Formular de evaluare a condițiilor de accesibilitate a clădirilor publice

Categorii	Indicatori	Date colectate
Localitate, raion:	Cuconestii noi (Edinet)	
Adresa, strada, nr.:	-	
Instituția:	Gimnaziul Cuconeștii Noi	
Tipul instituției:	Instituție educațională	
Latitudinea: **Longitudinea:**	47.990281 , 27.20011	
Căi de acces către clădire		
	Tip înveliș:	Asfalt
	Drumurile/Căile de acces sunt:	Calitative
	Trotuare:	Da
	Trecerea de pe carosabil spre trotuar/clădire:	Lină
	Poartă intrare:	Nu
	Prag poartă:	Nu
	Există pavaj tactil sau marcaj contrastant la ieșirea de pe carosabil pe trotuar:	Nu
	Trotuarul are pavaj tactil sau marcaj contrastant:	Nu
	Borduri:	Nu
	Scări/Trepte:	Nu
	Bariere (piloni și/sau bolarzi stradali, panouri publicitare):	Nu
	Nivel:	Orizontal

Fig. IV.18 Parcare pe o direcție perpendiculară față de carosabil

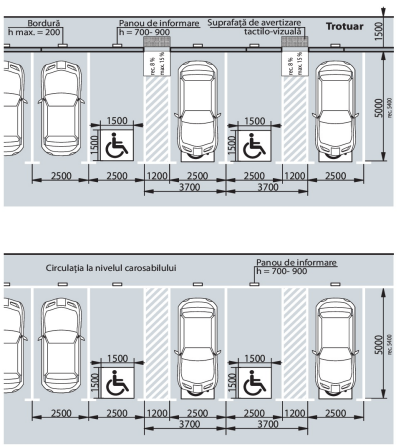
Loc de parcare		
	Parcare obișnuită:	Da
	Locuri de parcare amenajate pentru persoanele cu dizabilități:	Nu
	Borduri la trecere spre clădire:	Nu

Fig. V.32.b Pampă de acces paralelă cu intrare în clădire

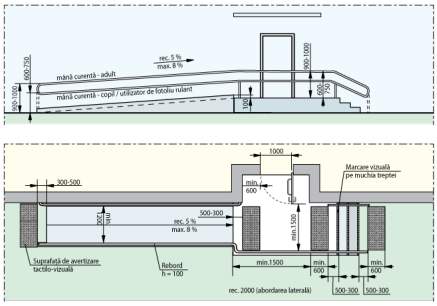
Intrarea în clădire este la nivelul solului:	Da
La intrare sunt trepte:	Nu
La intrarea în clădire este instalată o platformă de ridicare (verticală sau înclinată):	Nu
În cazul în care platforma de ridicare nu poate fi utilizată fără asistență, este amplasat un buton de apelare a personalului:	Nu
Dacă există trepte, sunt semnalate treptele cu elemente contrastante și/sau tactile:	Nu Standard: prima și ultima treaptă trebuie semnalate în culori contrastante
Există rampă de acces:	Nu
Nu există rampă, dar sunt șine metalice:	Nu

Fig. V.24. – Exemplu de conformare a suprafețelor vitrate în cadrul foii de ușă și realizarea contrastului vizual, atunci când ușa și suprafețele adiacente sunt vitrate

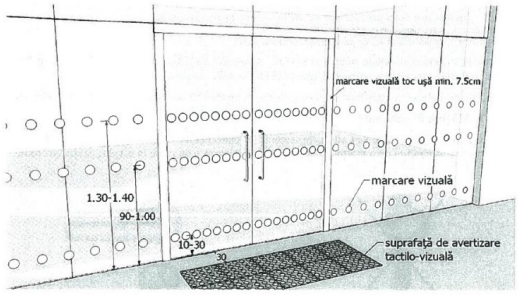
Categorii	Indicatori	Date colectate
	Prag ușă de intrare:	Prag exterior și interior cu înălțimile: 7 + 8 cm Standard: pragul trebuie să fie de maxim 2 cm
	Ușile de la intrare și din interiorul clădirii sunt dotate/marcate corespunzător cu semne contrastante:	Nu Standard: este o diferență de culoare contrastantă (culori închise / culori deschise) între perete și podea

Fig. V.42.a Amenajarea unei cabine WC adaptate - tip A

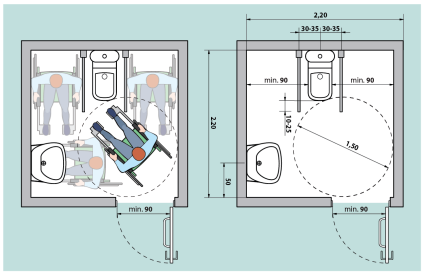
Grup sanitar		
	Grup sanitar în exterior:	Da
	Grup sanitar în interior:	Nu
